Bund für Umwelt und
Naturschutz Deutschland (BUND)
Ortsverband Friedrichshafen

18.1.2021

Stellungnahme des BUND zum Hochwasserschutz und Freiraumkonzept an der Rotach – Vorgezogene Öffentlichkeitsbeteiligung

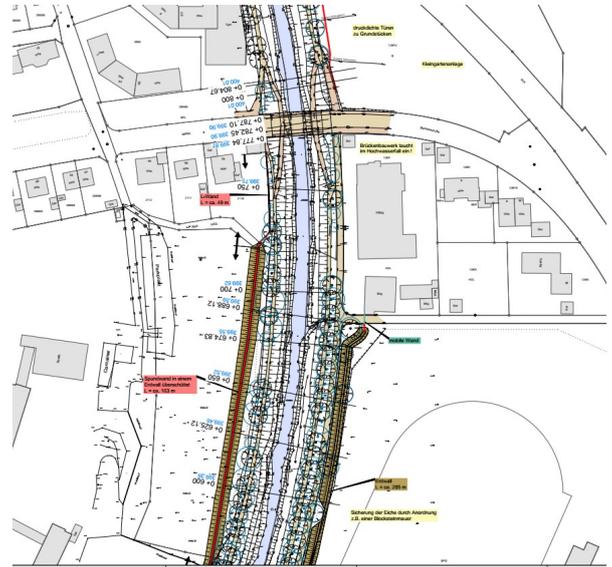
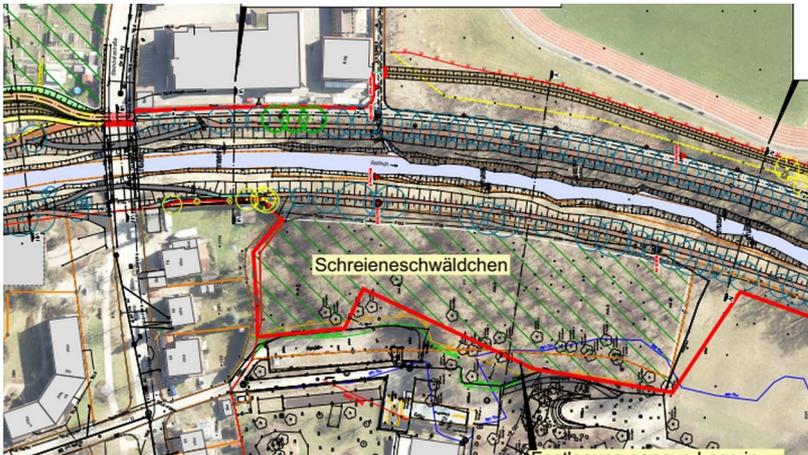
Es liegen **ökolog. Untersuchungen zur Fauna und Kartierungen der geschützten Biotopen** vor. Letztere sind nur in winzigen Nebenkärtchen ohne textliche Erläuterungen wiedergegeben. Die Untersuchungen der Fauna werden nur teilw. am Rande erwähnt, sind aber den Bürger*innen im

Verfahren der vorgezogenen Öffentlichkeitsbeteiligung nicht zugänglich gemacht. Dies be/verhindert eine fachgerechte Beurteilung der Maßnahmen.

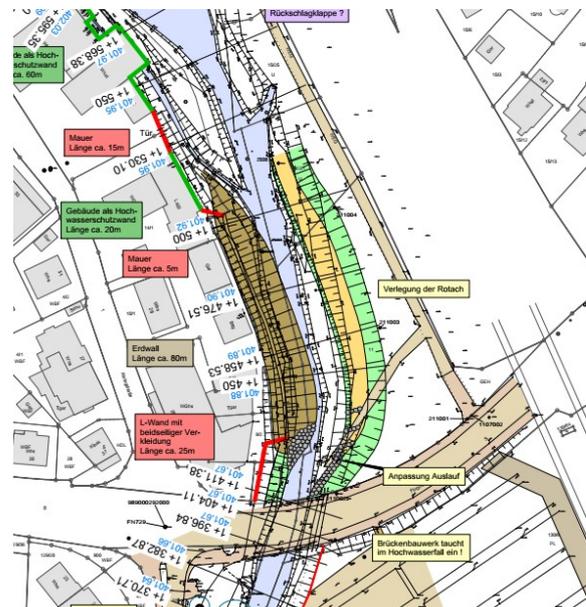
Die Spundwände o.ä. stellen ein **Hindernis für Kleintiere** (Amphibien, Reptilien, kleine Säugetiere usw.), dar, das es ihnen unmöglich macht oder zumindest stark erschwert, z.B. zum Wasser zu gelangen. Hier müssen in kurzen Abständen Möglichkeiten geschaffen werden.

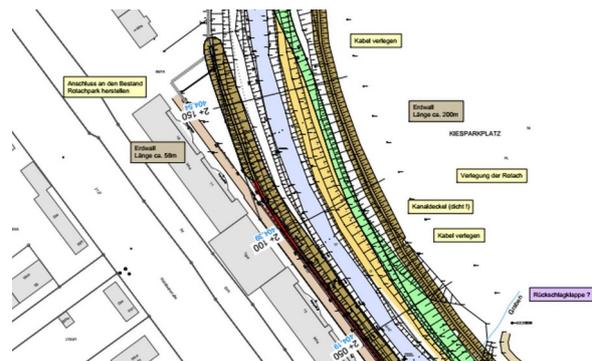
Wieso muss hier die Rotach verlegt werden?
